Ministero della Transizione Ecologica

Parere n. 103 del 7 giugno 2021

Progetto:	<p>Procedura di valutazione d'impatto ambientale ai sensi dell'art. 23 del D.Lgs 152/2006 e ss.mm.ii.</p> <p>Parco eolico ricadente nei comuni di Forenza (PZ) e Maschito (PZ), progetto di smantellamento dei 36 aerogeneratori esistenti e realizzazione di 12 nuovi aerogeneratori per una potenza complessiva pari a 69,84 MW.</p> <p>ID_VIP: 4844</p>
Proponente:	<p>ERG Wind 4 S.r.l.</p>

Figura 3.2-1 – Layout dell’impianto esistente (blu per Forenza e giallo per Maschito) e di quello in progetto (rosso)

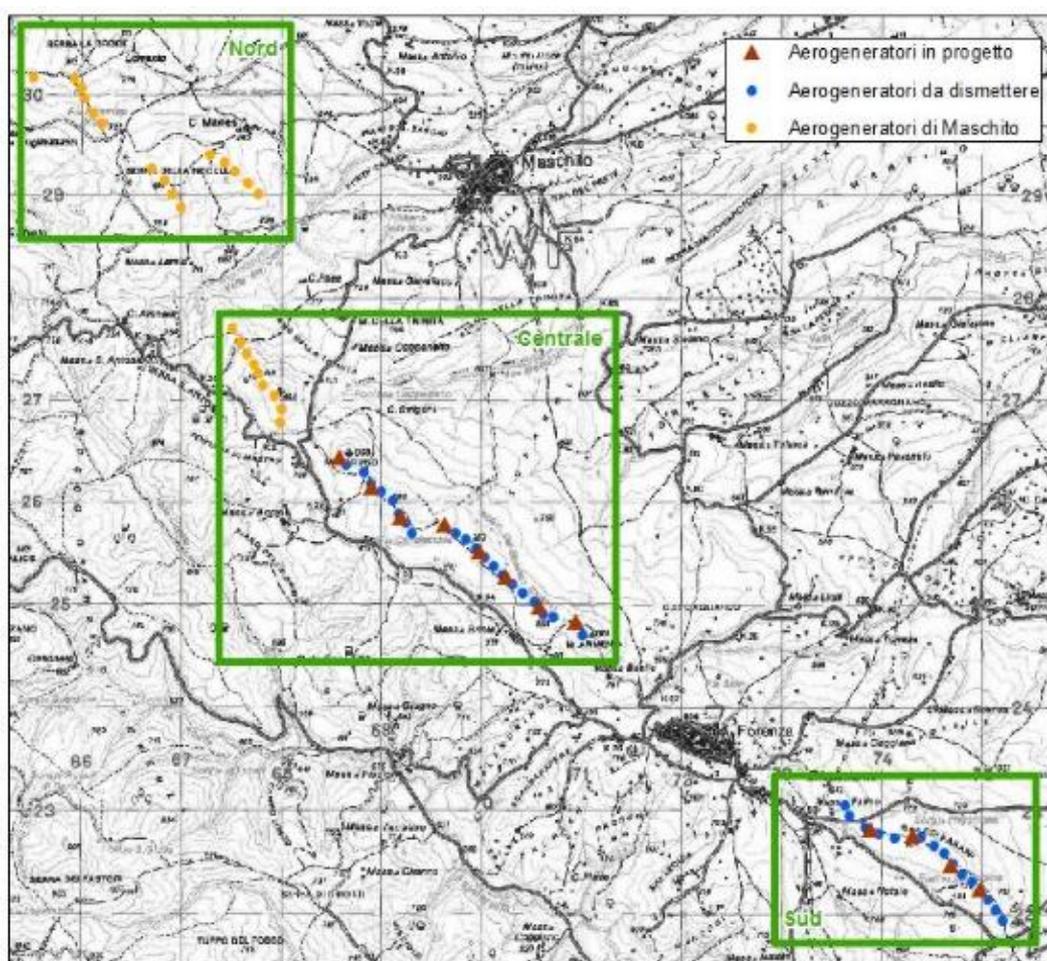
- il progetto è un repowering di un impianto autorizzato esistente e che attualmente, nella stessa fascia di rispetto ricadono 7 aerogeneratori esistenti, che saranno rimossi, in luogo dei due aerogeneratori che saranno installati;
- la riduzione del numero di macchine, (dalle 36 esistenti alle 12 in progetto) e la tipologia tubolare delle WTG in progetto determinano un alleggerimento della visuale ed una conseguente riduzione dell’“effetto selva”, seppur poco percepibile considerata la distanza;
- NEL comune di Maschito resteranno in esercizio nella attuale configurazione 24 aerogeneratori.

- l'impianto in progetto segue la stessa direttrice dell'impianto esistente che va da Nord- Ovest a Sud-Est. Tale direttrice attraversa il centro abitato di Forenza. L'impianto esistente può essere diviso in tre aree: area Nord, area centrale e area Sud. Gli interventi in progetto riguardano parte dell'area centrale e l'area Sud. L'area centrale è distribuita sul territorio dei due comuni: Maschito e Forenza; nella configurazione del progetto di potenziamento comprende solo le macchine R-FZ01÷R-FZ08, che insistono sul territorio del comune di Forenza. L'area Sud è costituita da una fila di macchine lungo un unico crinale nel comune di Forenza appunto a Sud dell'omonimo comune, e nella configurazione di progetto comprende le macchine R-FZ09÷R-FZ12;
